ÚZEMNÍ PLÁN MĚSTA BRNA

Textová část Odůvodnění

Kapitola 19 Vyhodnocení připomínek

Svazek Pd1 *(bez osobních údajů)*

kód úpravy G041 (požadavek MČ)

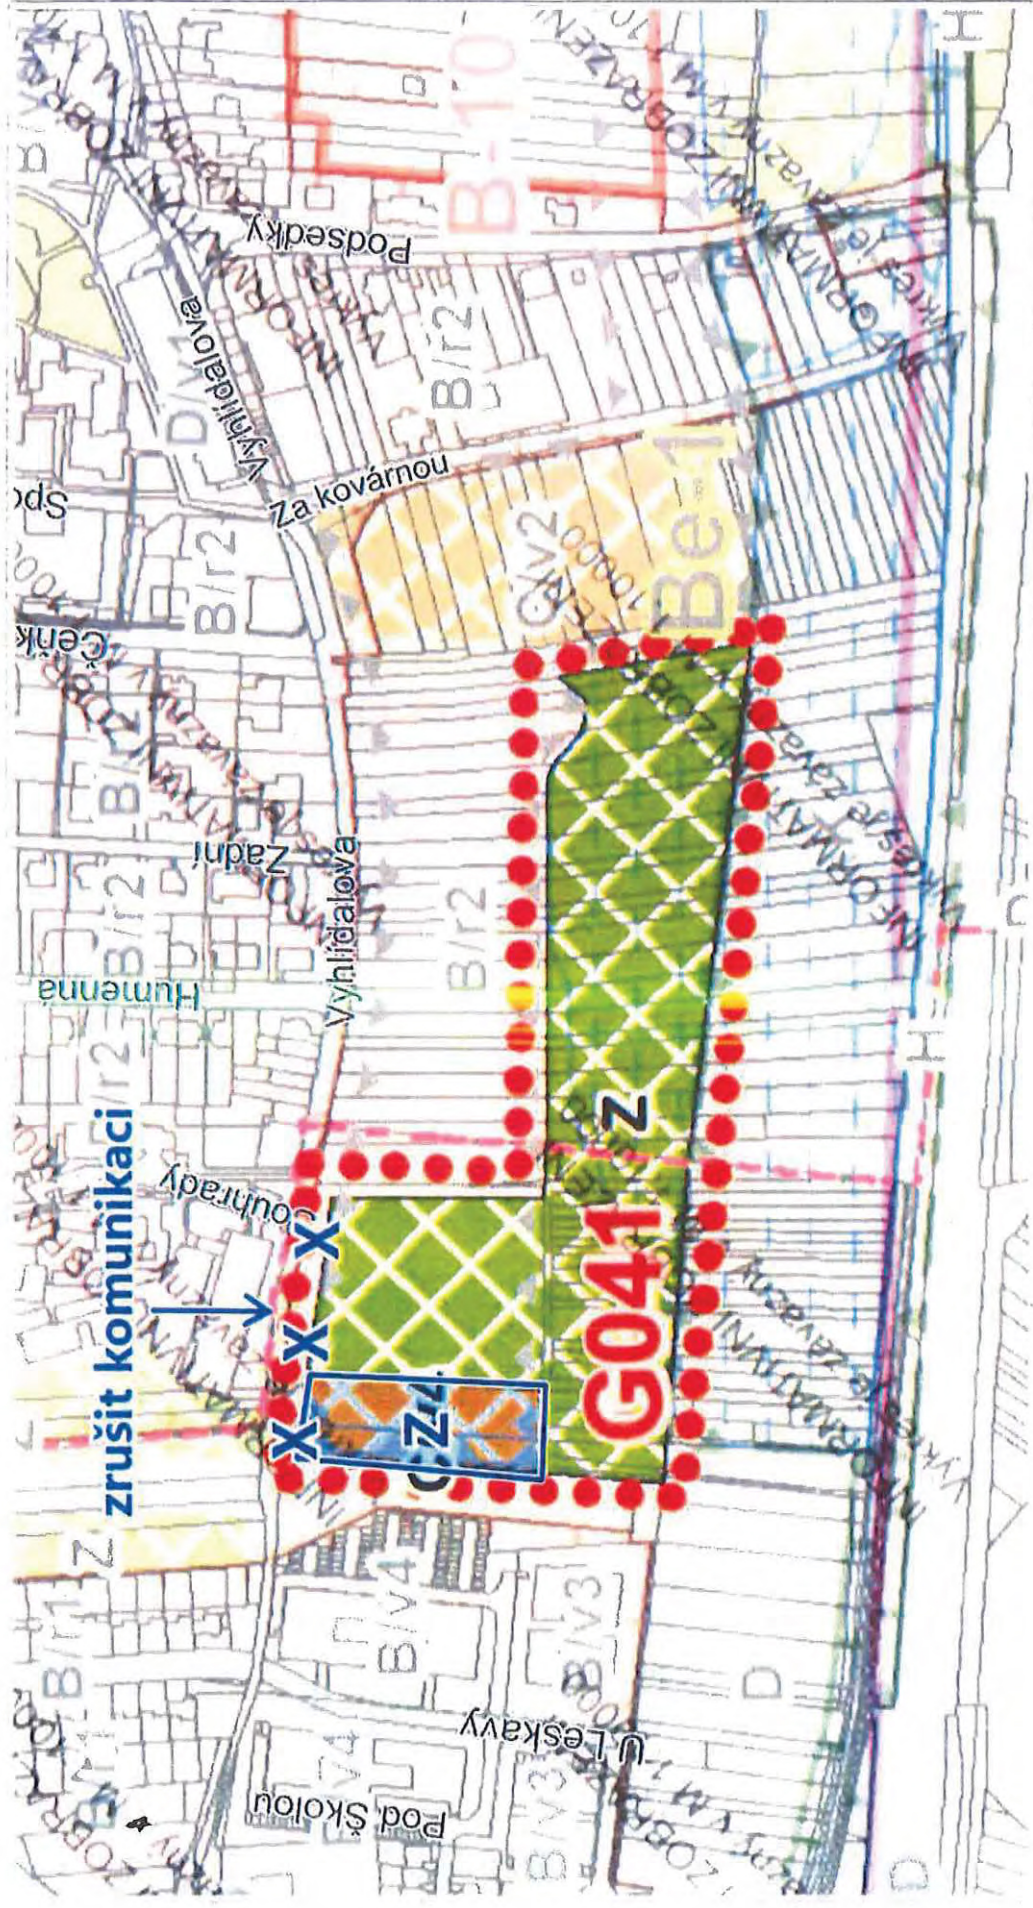
1 Zastupitelstvo MČ Brno-Bohunice **požaduje** u podstatných úprav návrhu Územního plánu města Brna pro 2. opakované veřejné projednání, v celé lokalitě označené pod kódem úpravy G041 plochu městské zeleně „Z“ **1** a **ukládá** vedoucí Stavebního odboru zaslat toto stanovisko pořizovateli Územního plánu města Brna – Odboru územního plánování a rozvoje MMB.

Jedná se o lokalitu, která navazuje na okrajovou část MČ, kde je v současné době podle platného Územního plánu města Brna nestavební návrhová plocha s funkcí využití jako plocha městské zeleně, funkční typ plocha rekreační zeleně – ZR. Nová zástavba výškové úrovně 9-22 m výrazně ovlivní ráz této lokality, znemožní propojení severní plochy zeleně se zelení na jihu a východě a tím zhorší celkové budoucí využití této plochy pro rekreaci. Současně dojde k narušení pohody bydlení v přilehlých bytových domech.

MČ požaduje vymezení celé plochy na Z.

Nesouhlasnou připomínku s vymezenými stavebními plochami C/v4 a B/r2 v západní části lokality Be-1 MČ opakovaně uplatnila při 1. opakovaném veřejném projednání v 06/2021. Návrh řešení rozsahu stavebních ploch v dané části lokality byl na základě uplatněného podnětu určeného zastupitele RNDr. Filipa Chvátala, PhD. dle § 53 odst. (1) stavebního zákona, při vyhodnocení podání z 1. veřejného projednání v 06/2020 ponechán pro 1. opakované veřejné projednání v 06/2021 beze změny, došlo pouze k úpravě funkční plochy z bydlení na funkci smíšenou obytnou.

Přípomínce nelze zcela vyhovět, protože zde byla uplatněna diskrece samosprávy na podobu územního plánu.

kód úpravy G041 (požadavek MČ)

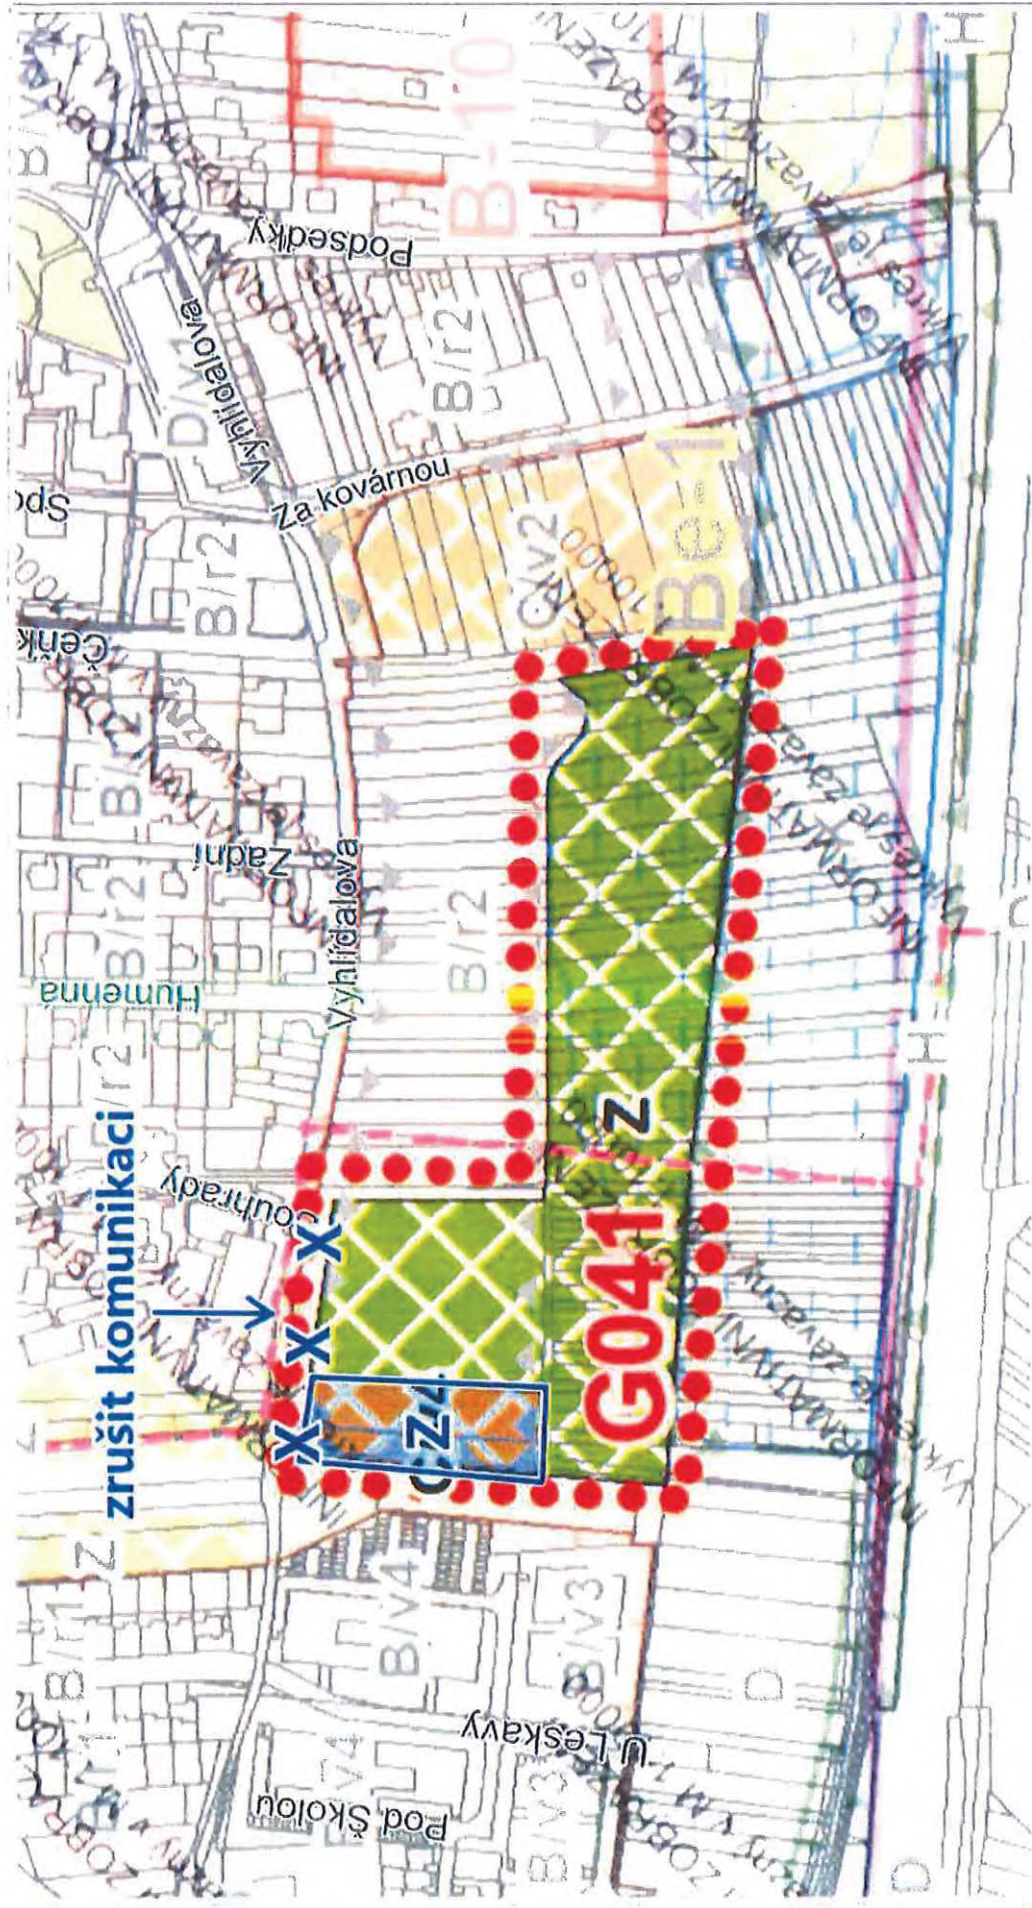
Zastupitelstvo MČ Brno-Bohunice **nesouhlasí** u podstatných úprav návrhu Územního plánu města Brna pro 2. opakované veřejné projednání v rámci lokality označené pod kódem úpravy G041 s propojovací komunikací ulice Dvořiště s plánovanou komunikací k terminálu IDS a **ukládá** vedoucí Stavebního odboru zaslat toto stanovisko pořizovateli Územního plánu města Brna – Odboru územního plánování a rozvoje MMB.

Nová propojovací komunikace by byla napojena na ulici Dvořiště, kde je klidná část s řadovou zástavbou s RD. Propojovací komunikací by se doprava z nové výstavby v MČ Brno-Starý Lískovec svedla do této části až na ulici Lány, která je již v současné době kapacitně přetížena automobilovou dopravou.

Pořizovatel v rámci veřejné vyhlášky, č.j. MMB/0566265/2021, ze dne 5.11.2021, kterou bylo mimo jiné oznámeno datum a místo konání 2. opakovaného veřejného projednání o upraveném Návrhu připravovaného Územního plánu města Brna, avizoval, že: "Podstatně upravený Návrh ÚPmB se tedy může projednávat stavebním zákonem předpokládaným způsobem pouze v rozsahu jednotlivých úprav. Veškerá podání, která se nebudou týkat upravených částí, budou v souladu se zákonem zamítnuta, protože obsahově nebudou spadat do merita projednávané věci."

Předmětné podání je ve svých požadavcích, a proto také svojí povahou, uplatněno mimo projednávaný rámec podstatných úprav, a tudíž je ve smyslu ust. § 53 odst. 2 zákona č. 183/2006 Sb., o územním plánování a stavebním řádu, ve znění pozdějších předpisů, vyhodnoceno tak, že se mu nevyhovuje.

CH-1

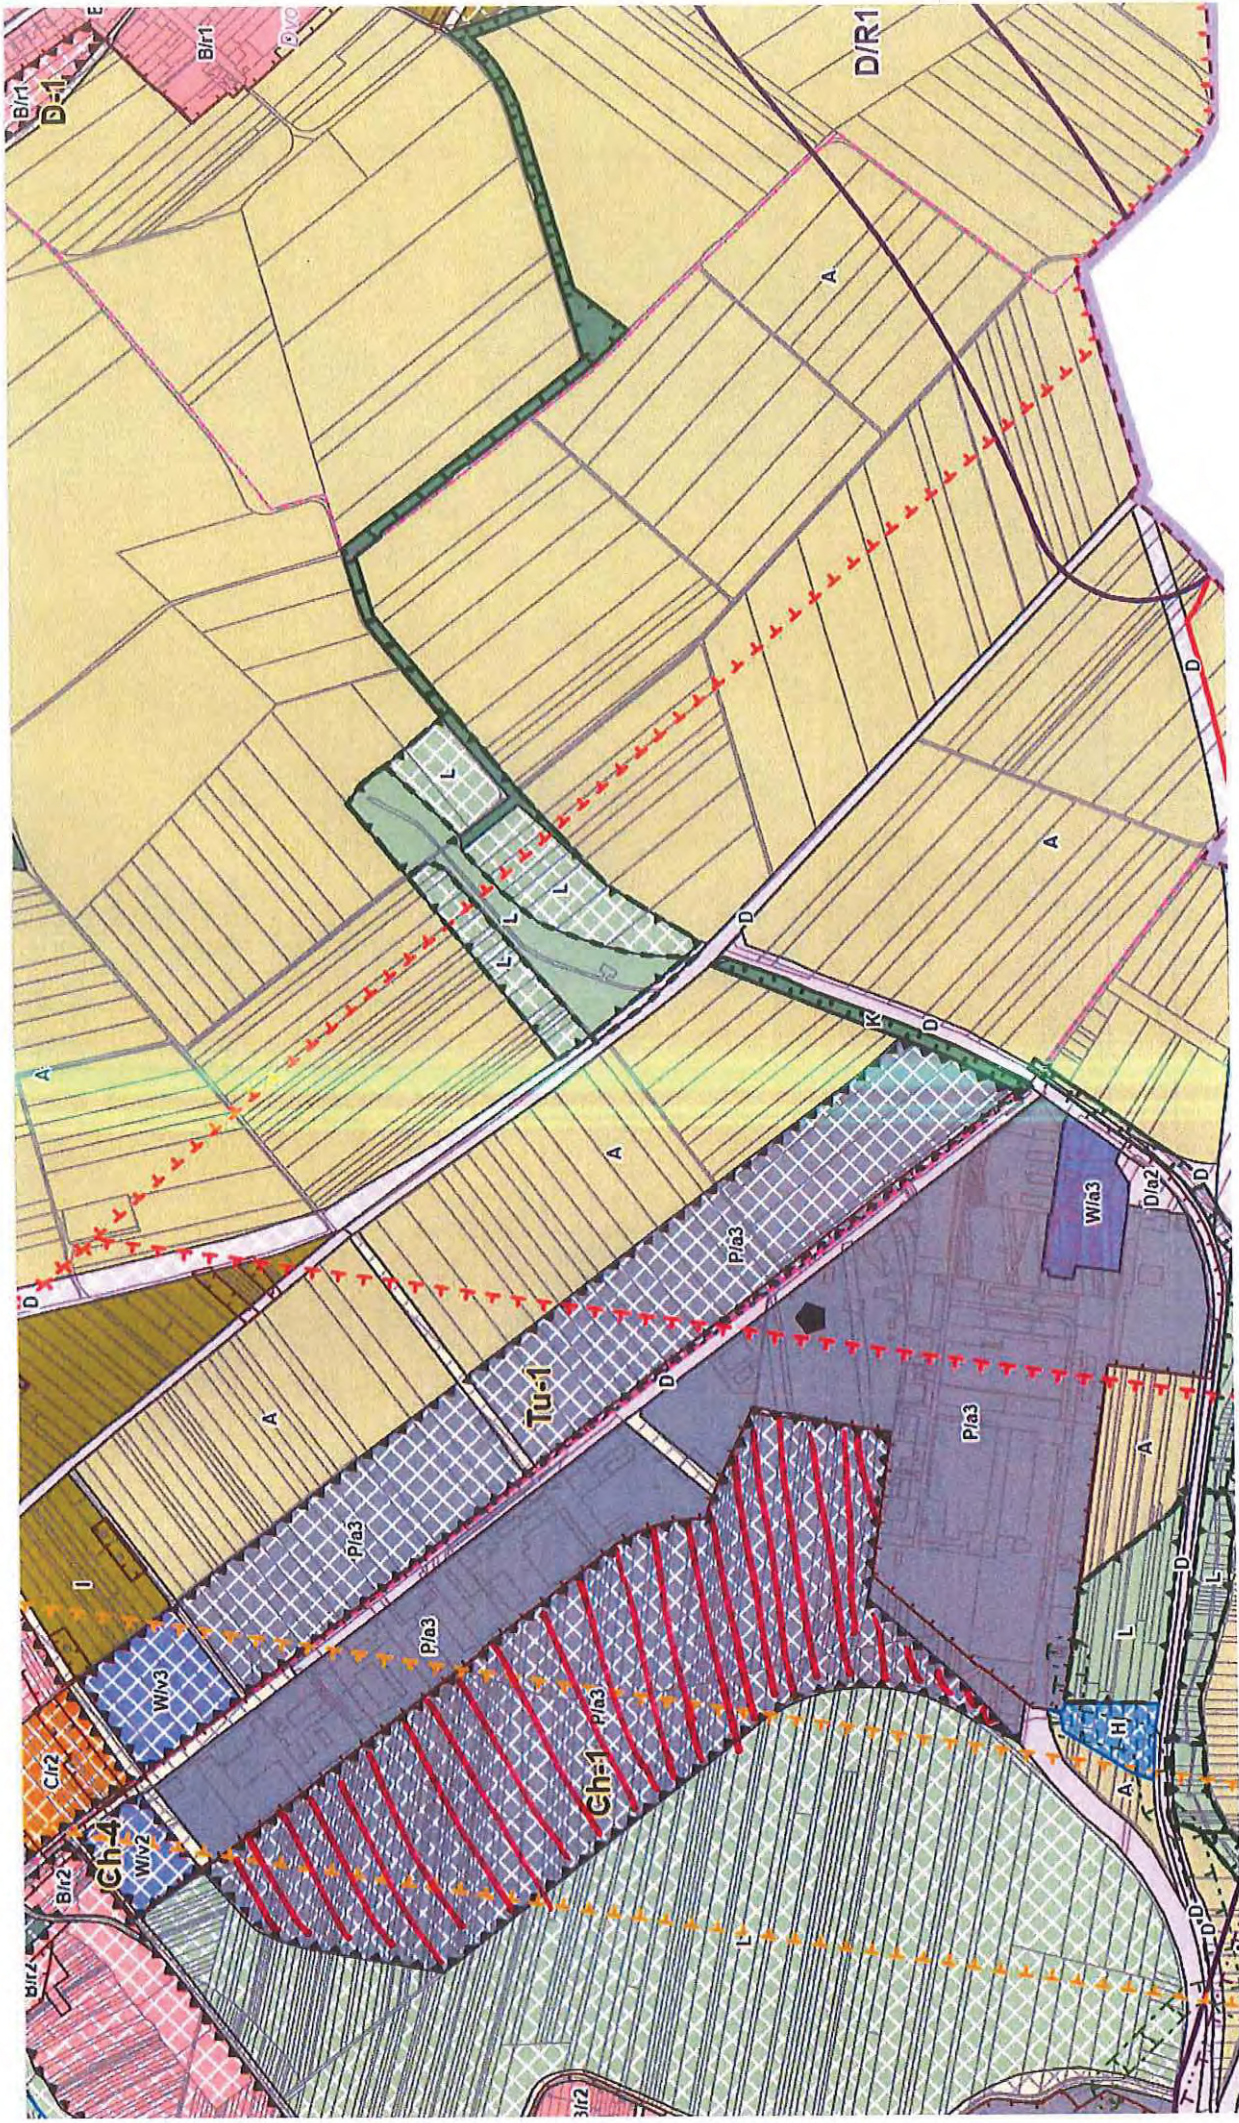
Připomínka č. 1: Nesouhlasíme za MČ Brno-Chrlice s navrhovanou plochou výroby a skladování v celé navrhované ploše Ch- 1 požadujeme plochy zemědělské A.

Nesouhlasíme za MČ Brno-Chrlice s navrhovanou plochou výroby a skladování v celé navrhované ploše Ch- 1 požadujeme plochy zemědělské A. Plocha Ch -1 je vymežována na základě nesouhlasu městské části Brno – Chrlice. Rada městské části se vyjadřovala v červnu r. 2020, že realizovatelnost plochy CH1 je závislá na přestavbě mostu Roviny. Pořizovatel UP nerespektuje připomínky MČ Brno-Chrlice. Na základě nerespektování požadavků MČ Brno-Chrlice nyní požadujeme plochy zemědělské A v celé navrhované ploše Ch - 1.

— POZADUJEME PLOCHY ZEMĚDELSKÉ A

Předmětné podání je ve svých požadavcích, a proto také svojí povahou, uplatněno mimo projednávaný rámec podstatných úprav, a tudíž je ve smyslu ust. § 53 odst. 2 zákona č. 183/2006 Sb., o územním plánování a stavebním řádu, ve znění pozdějších předpisů, vyhodnoceno tak, že se mu nevyhovuje.

Ch-2

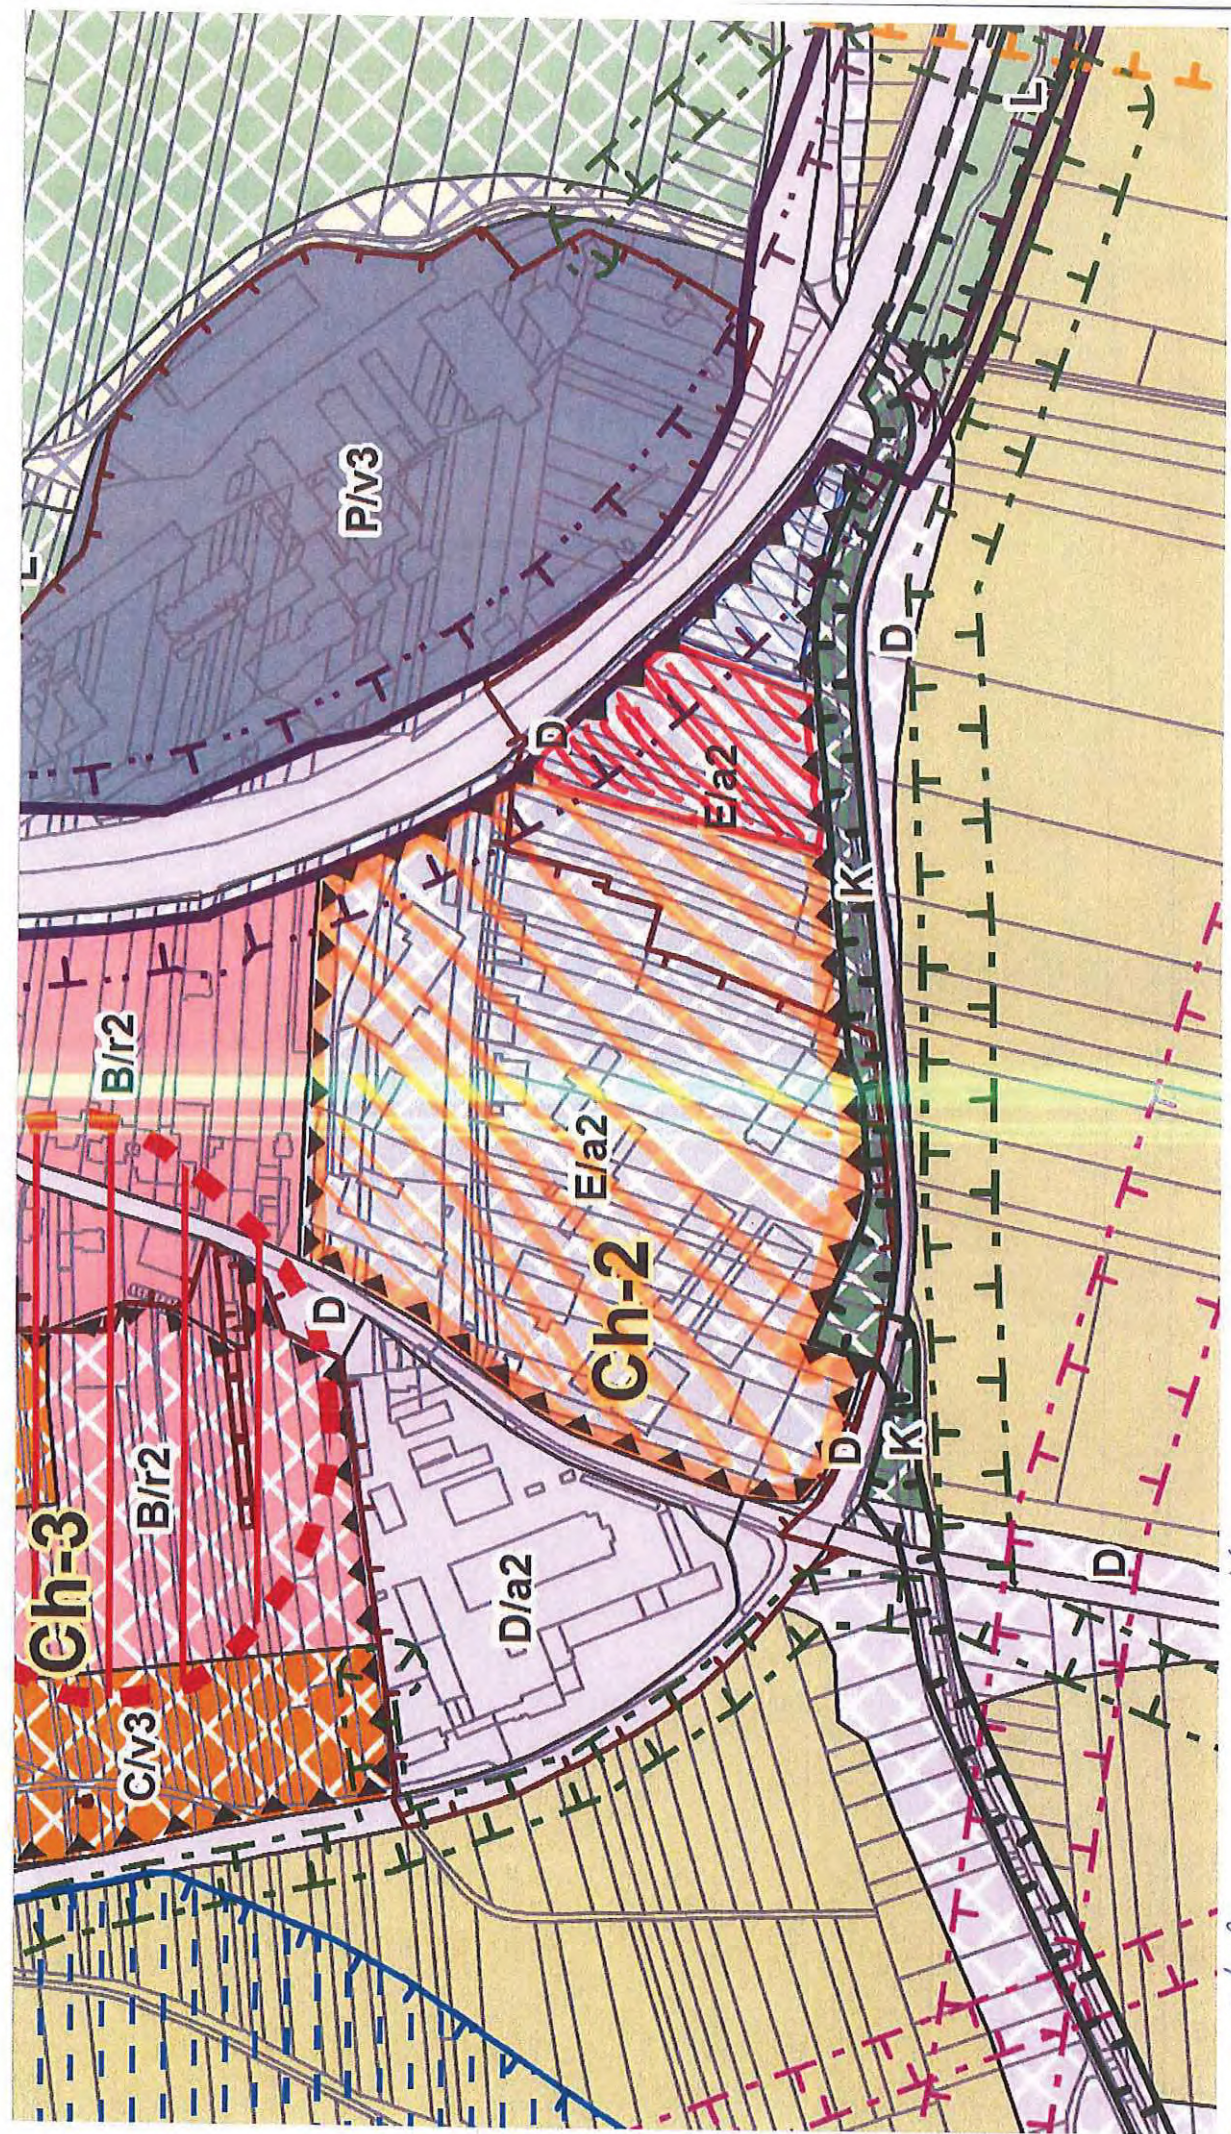
Přípomínka č. 2: Požadavek na omezení rozsahu plochy lehké výroby v lokalitě Ch – 2

Znovu požadujeme zmenšení přestavbové a návrhové plochy lehké výroby v lokalitě Ch - 2 Roviny, a to tak, aby plocha lehké výroby v této lokalitě zahrnovala pouze oranžově vyznačenou část dle Přílohy „CH2“ těchto připomínek. V ostatních částech této lokality požadujeme vymezit, resp. zachovat, plochy zemědělské (A - plochy pro zemědělskou výrobu či ZPF) a plochy krajinné zeleně K (vše dle přílohy č. 2 těchto připomínek) v souladu s vymezením podle platného Územního plánu města Brna (dále „ÚPmB“).
